Detaljregulering for Karivollen - ny politisk behandling

Saksnr.	Utvalg	Møtedato
23/26	Utvalg for plan og utvikling	12.03.2026

Rådmannens innstilling

Figur 1. Planutvidelse ved gnbr. 52/25

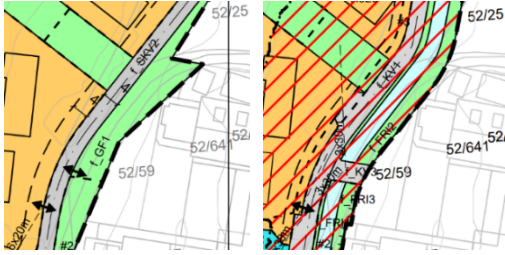
Innsigelsen fra NVE er nå trukket (brev av 24.06.25) etter ytterlige avklaring fra planfremmer, inkl. et revidert reguleringskart. NVE hadde innsigelse til planforslaget blant annet fordi tiltakene i og langs bekken ikke var tilstrekkelig vurdert, beskrevet eller sikret. Løsningen som har ført frem til at NVE har trukket innsigelse innebærer en utvidelse av planavgrensningen mot øst (delvis innenfor naboeiendom gnbr. 52/25), og dette utløser behov for en begrenset høring før 2. gangs behandling.

Figur 2. Områdeplan utklipp

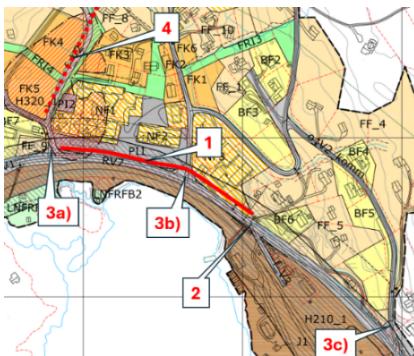
1. Ensidig fortau langs riksvegen fra Osestølvegen til stasjonsområdet, og gatebelysning
2. I tillegg skal trygg kryssing av myke trafikanter på nordsiden av riksvegen over til jernbanestasjonen «være etablert» før det kan gjennomføres tiltak på FK5/FK5
3. 3 kryssområder fra riksvegen skal også «være etablert» før det kan gjennomføres tiltak på FK5/FK5): a) Osestølvegen, b) Nysestølvegen, og c) Ustevegen
4. Permanent flomsikring av bekken forbi planområdet (FK4/FK5) må også «være etablert» før brukstillatelse til ny bebyggelse kan gis.

Adkomst til gnbr. 52/59 fra vest, i tidlig anleggsperioden, blir da midlertidig blokkert. En permanent sikring mot flom fra bekken vil også sanere adkomsten til felt FK3 fra vest (dvs. gnbr. 52/25 og videre til gnbr. 52/215, se figur 2). Rådmannen vil komme tilbake til dette som en del av vurdering til 2. gangs behandling, og vil håndtere alle tidligere nabomerknader, i tillegg innkomne merknader fra den nye høringen.
